改善箇所説明図

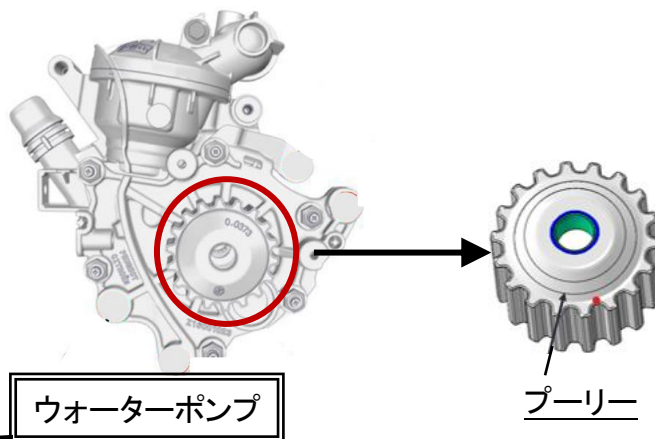
対策部位

基準不適合部位

エンジンのウォーターポンプにおいて、プーリーの設計検討が不十分なため、プーリーとシャフトの嵌合が不足しているものがある。そのため、そのまま使用を続けると、プーリーが外れてタイミングベルトがゆるみ、エンジン警告灯が点灯し、最悪の場合、エンジンが停止するおそれがある。

全車両、ウォーターポンプを対策品に交換する。
